**Modulo per la presentazione delle osservazioni per i piani/programmi/progetti sottoposti a procedimenti di valutazione ambientale di competenza statale**

ID: 10116

Progetto per la realizzazione di un impianto pilota geotermico, denominato "Impianto Geotermico Pilota denominato Latera", da realizzarsi nei Comuni di Latera e Valentano (VT).

## TESTO DELL' OSSERVAZIONE

**Figura 1:** Limite del permesso “Latera Pilota (linea rossa), limite del bacino idrogeologico del Lago di Bolsena (linea blu) e limite del bacino idrologico del Lago di Bolsena (linea verde). Sono indicate le posizioni dei pozzi di produzione LT1 e LT3, e dei pozzi di reiniezione (LT2 e LT4).

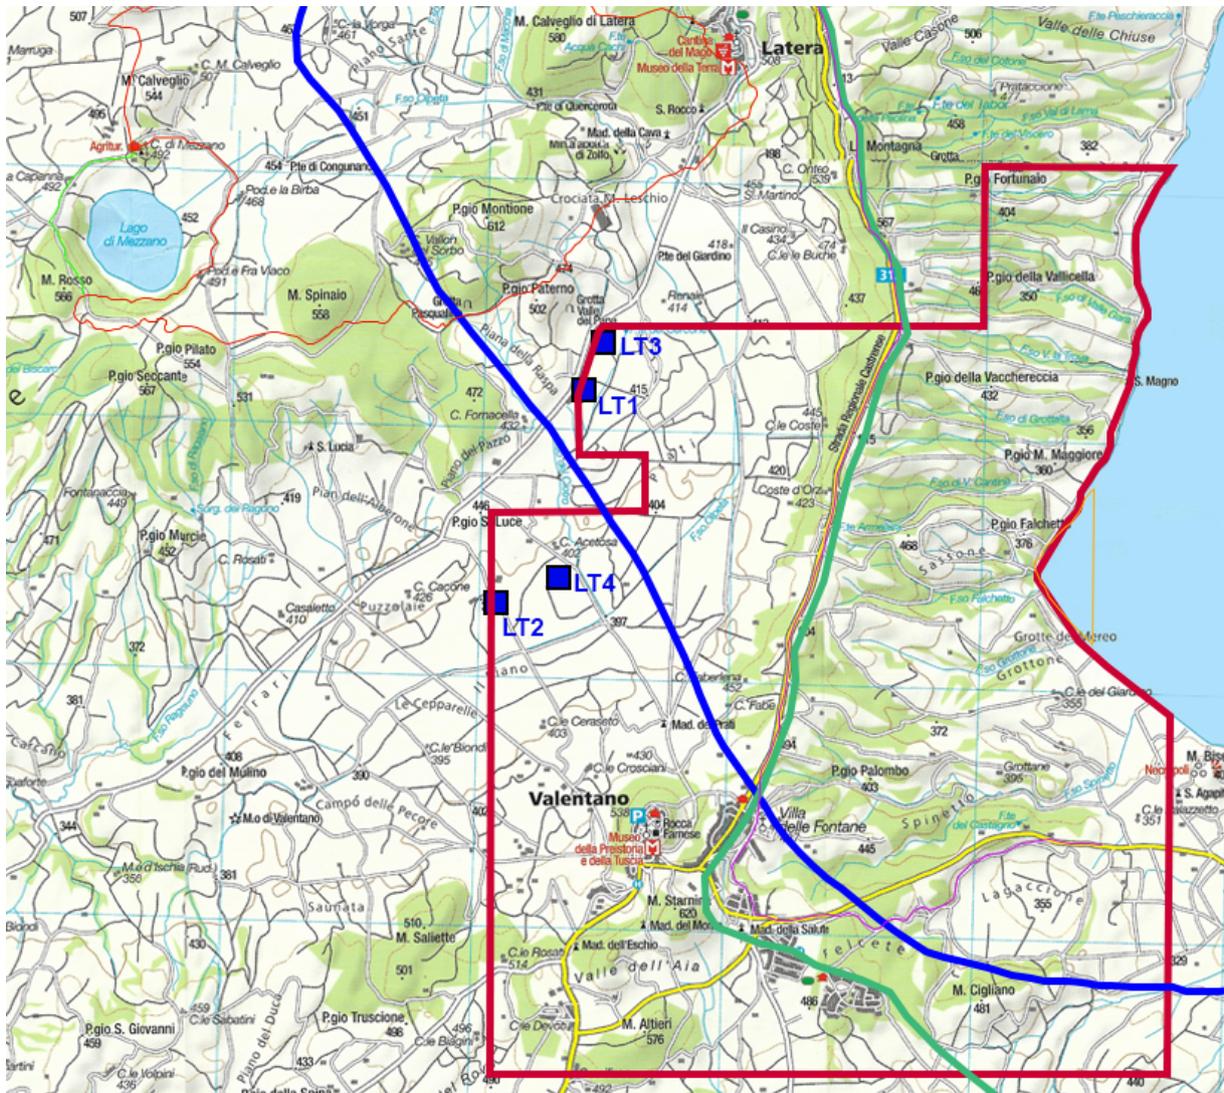
Indizi per l'esistenza reale di questi meccanismi vengono da testimonianze raccolte nella popolazione circa variazioni di livello di alcuni pozzi superficiali, e inquinamento di altri pozzi durante l'esercizio della centrale di Latera (dal 1999 al 2000). Purtroppo, le carenze delle indagini geologiche presentate – assenza di una mappatura del sistema di faglie e fratture della zona, nessuna informazione sulla permeabilità nei piani di faglia ecc. - non permettono una stima dell'importanza di questi effetti che riguardano l'acquifero del Lago di Bolsena, del Lago di Mezzano e del sistema Fiora-Olpeta (vedi carta qui sotto).

**In conclusione**, il progetto omette la discussione del rischio di depauperamento e inquinamento degli acquiferi superficiali durante l'esercizio dell'impianto, causato dalla depressione che si crea nel serbatoio vicino al punto di prelievo e dalla sovrappressione vicino al punto di reiniezione del fluido geotermico.

Rinunciare alla realizzazione del progetto che presenta rischi reali e difficili a quantificare per gli acquiferi superficiale del comprensorio.
